25.04.2025 № 1002

В ответ на Ваше требование(предписание) №08-06/116 от 28.03.2025 г., по объекту: «Возведение больницы с поликлиникой в г.Заславле».1-я очередь строительства. СУ-19 ОАО «Стройтрест №1» информирует о устранении выявленных нарушений:

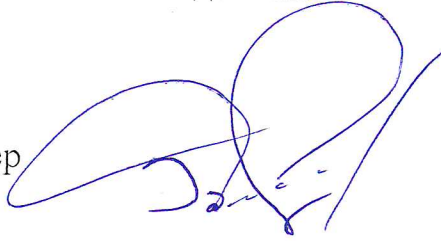
П1.6 устранено. Выполнена защита монтажных швов при заполнении проемов.
